Измененная конструкция удерживающих пружин колодок

В рамках постоянного совершенствования продукции TRW конструкция удерживающей пружины колодки в следующих комплектах колодок была изменена:

Новая конструкция TRW

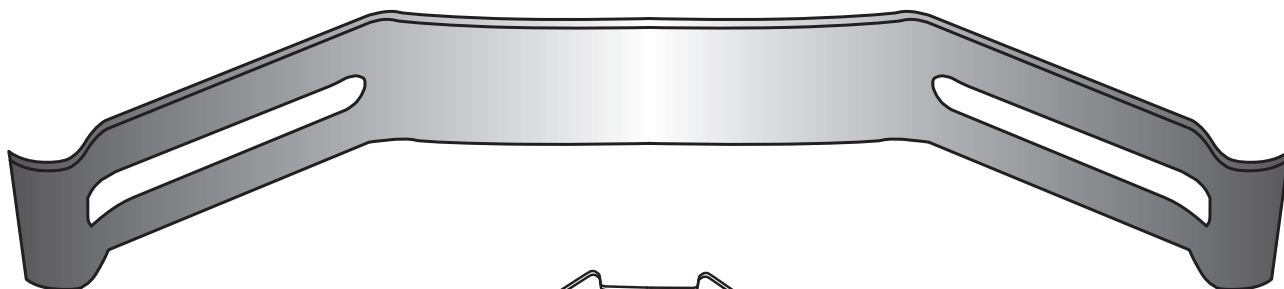
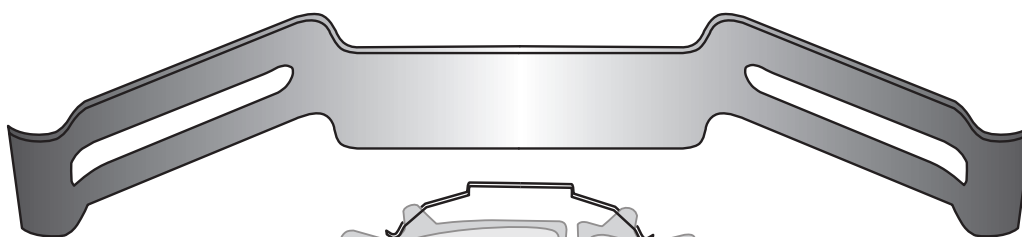
GDB5095 - GDB5069 - GDB5094 - GDB5084

Внимание! Новая удерживающая пружина и старая удерживающая пружина производства TRW/оригинального производителя являются полностью взаимозаменяемыми!
